Stilwerk Santos - Rotterdam

Uitgangspunten en Constructief ontwerp

R-317-047-DO-01A

CONTENT
DESIGN PROPOSAL_0009_BASEMENT FLOOR PLAN

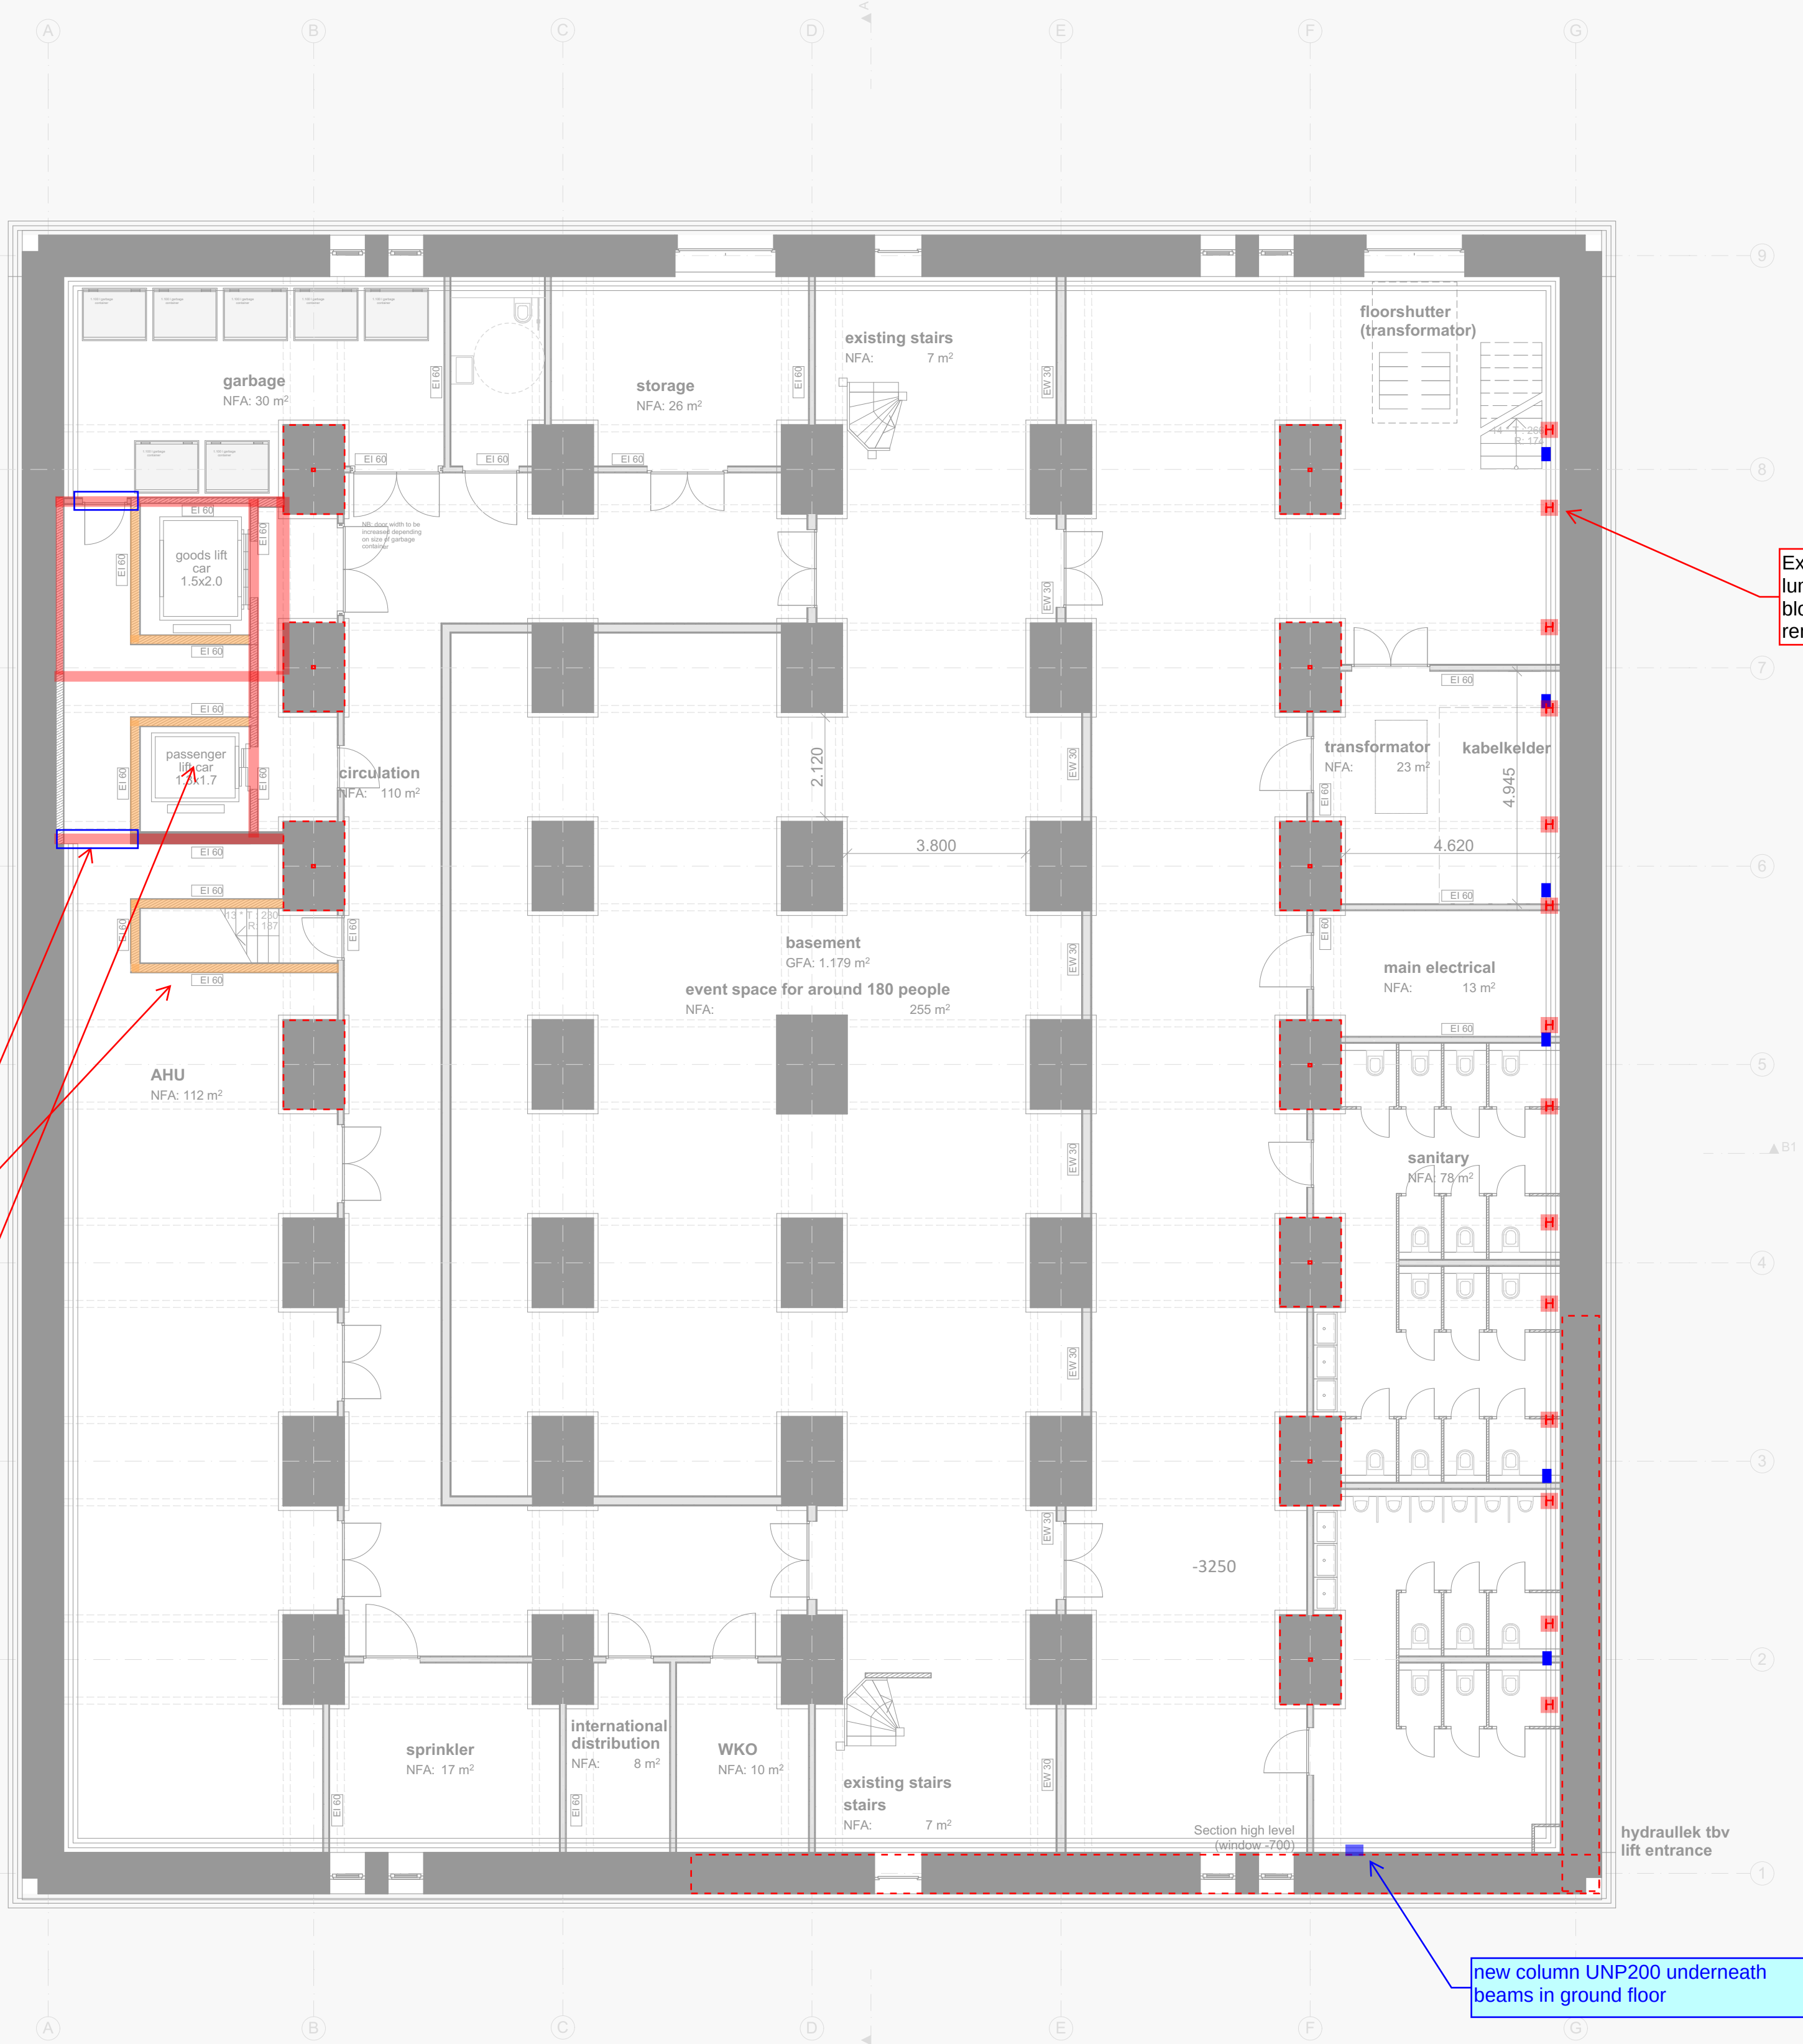
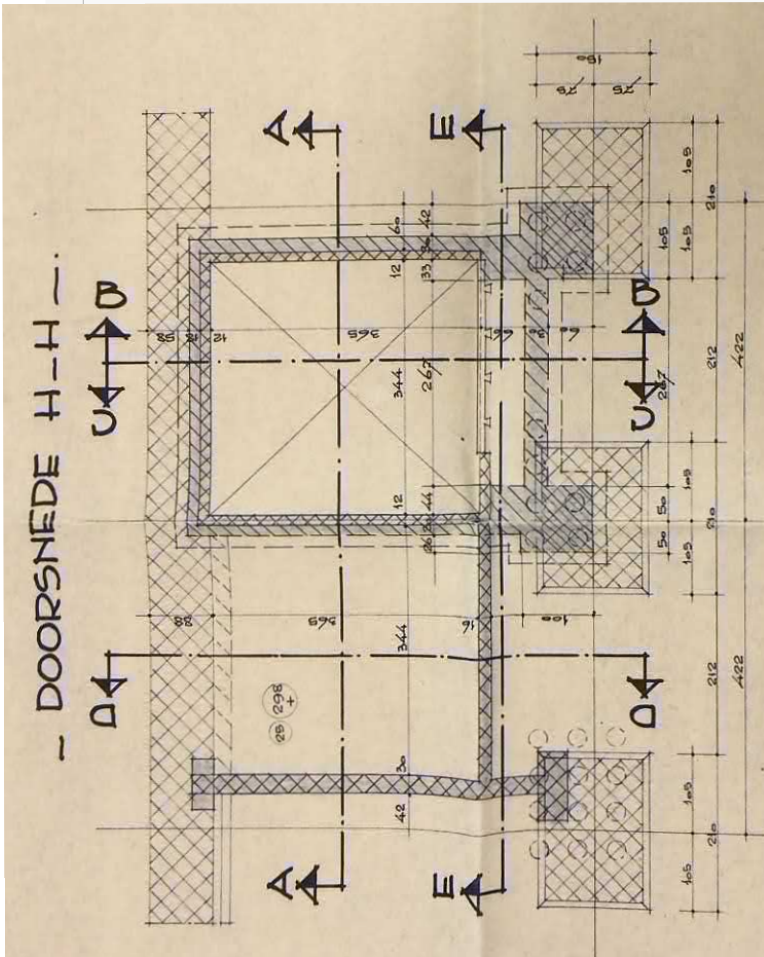
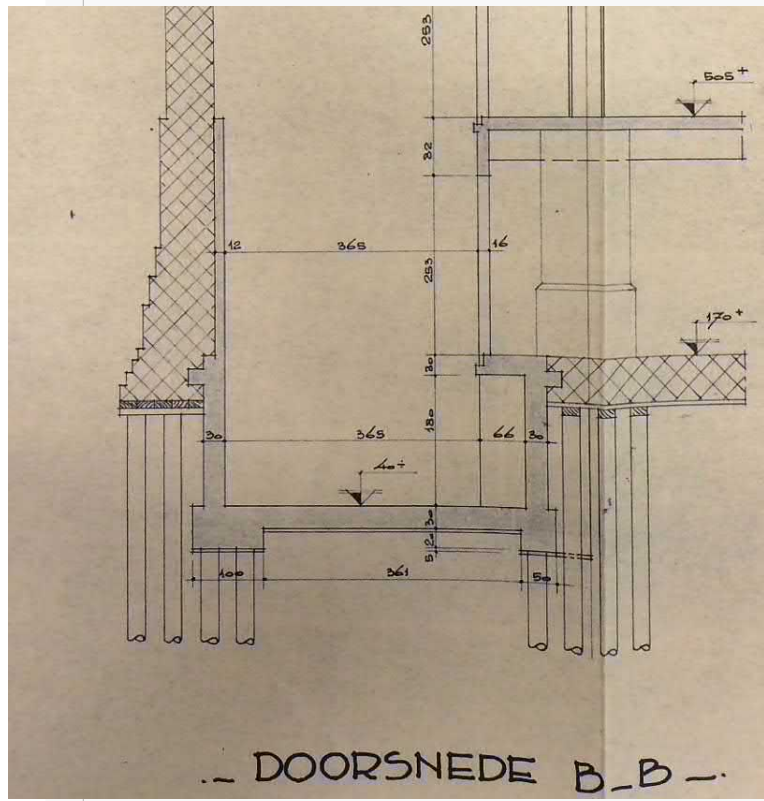
From archive drawings, existing elevator structures. Concrete structures need to be remained as much as possible.

Red: existing concrete walls
For door openings - steel lintels needed

Orange: new masonry walls - 150 mm sand-lime bricks

For the second lift, a new lift pit will be created. This will be done like the other lift pit, which is made with a new concrete structure on existing piles. Seen on the detail left above.

Existing facade columns on concrete blocks, need to be remained.

DESIGN PROPOSAL_0014_ FOURTH FLOOR PLAN

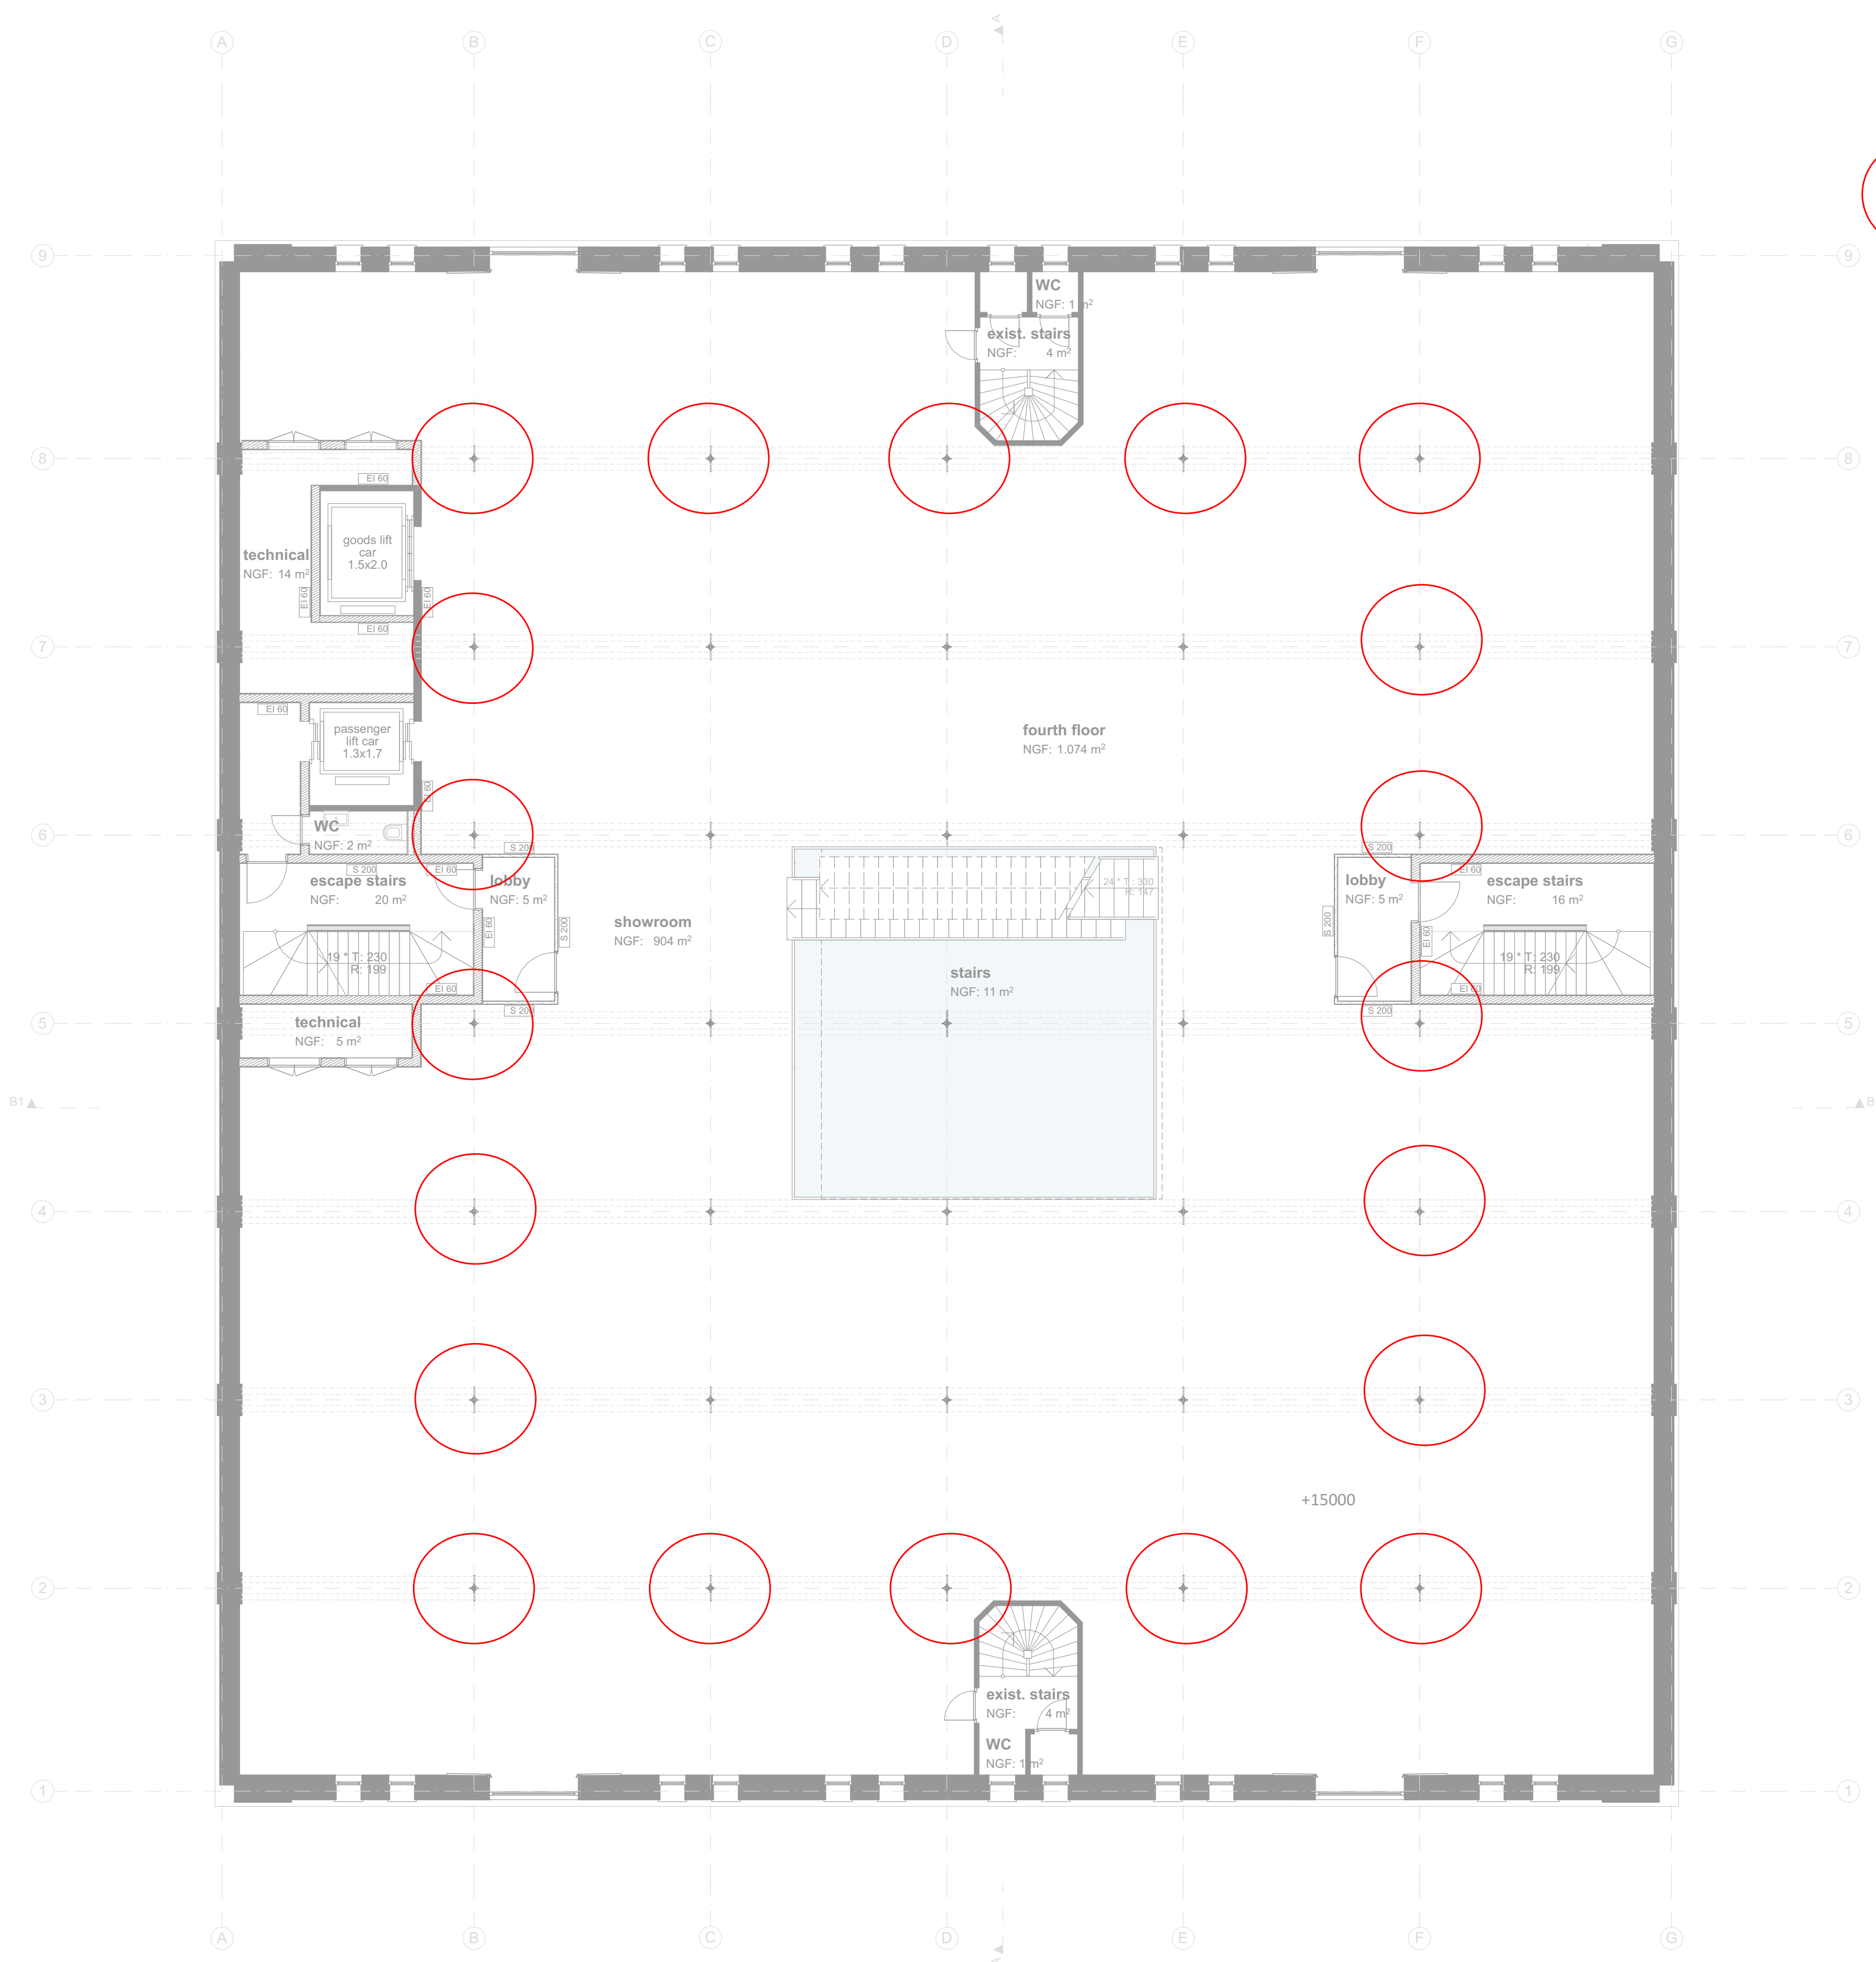
These columns need to be reinforced, see next page.

Other structures like second floor plan
